Fiche d'expertise sur menuiserie extérieure

Expertise amiable après aménagement des combles d'une maison d'habitation

Image N° 1. IR_0317.jpg

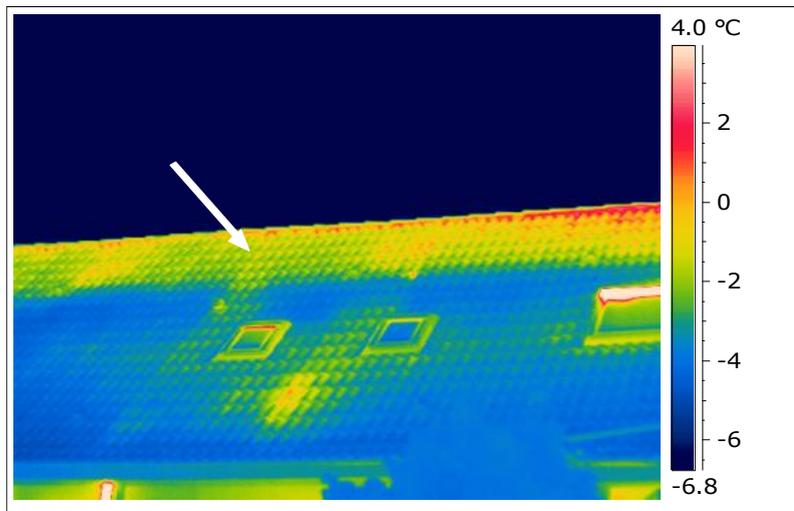
On relève en partie haute de la toiture une température apparente de surface anormalement élevée. Il s'agit d'un manque d'isolation

Image N°2. Mur non isolé.jpg

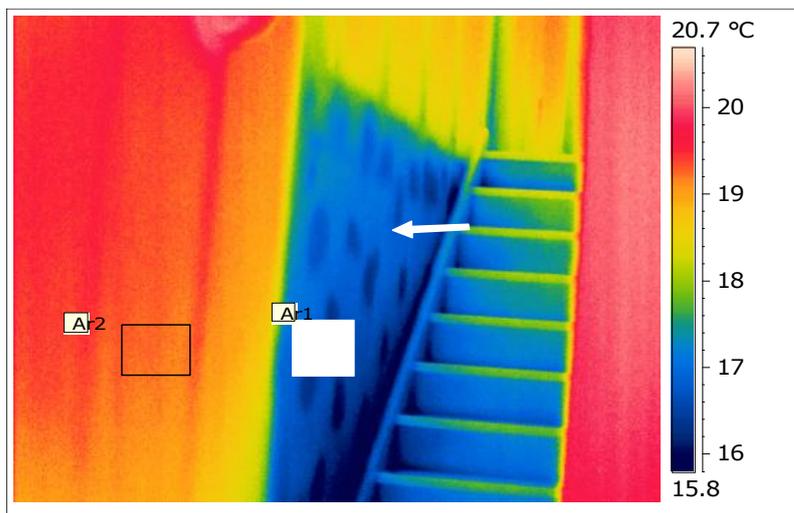
Cette cloison entre la partie vie et le garage n'est pas isolée, les points de couleurs plus sombres correspondent aux plots de colle de la plaque de plâtre.
